改善箇所説明図

冷却装置（ラジエータマウントブラケット）

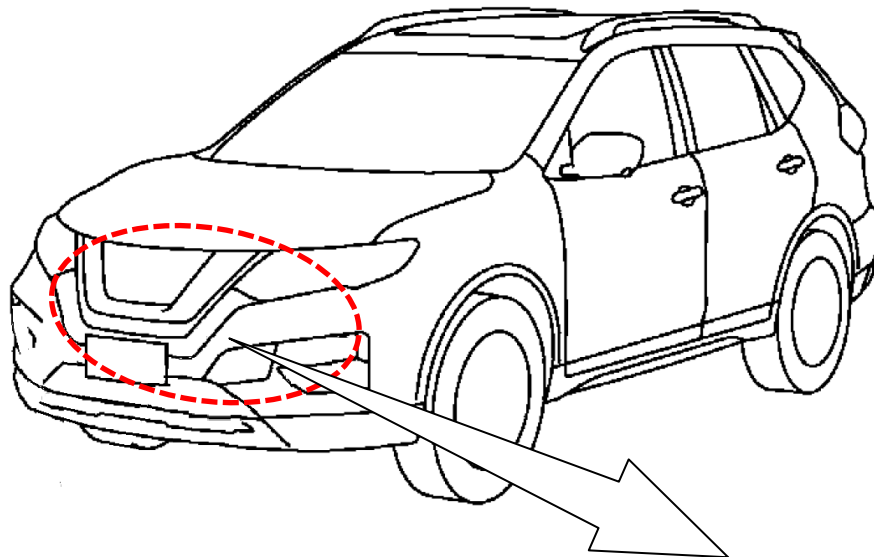
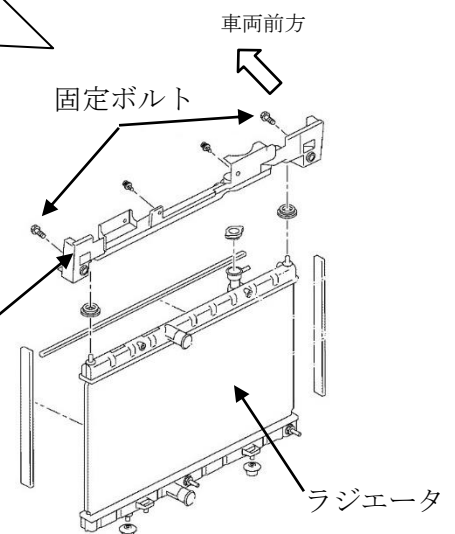
基準不適合発生箇所

エンジンルーム内のラジエータを車体に固定するための部品（ラジエータマウントブラケット）の固定ボルトが取り付けられなかったものがあるため、ラジエータが動き、ラジエータホースの外れにより、冷却水が漏れる可能性がある。また、そのままの状態で使用を継続するとオーバーヒートが発生するおそれがある。

改善の内容

全車両、ラジエータマウントブラケット固定ボルトを適切に締結する。
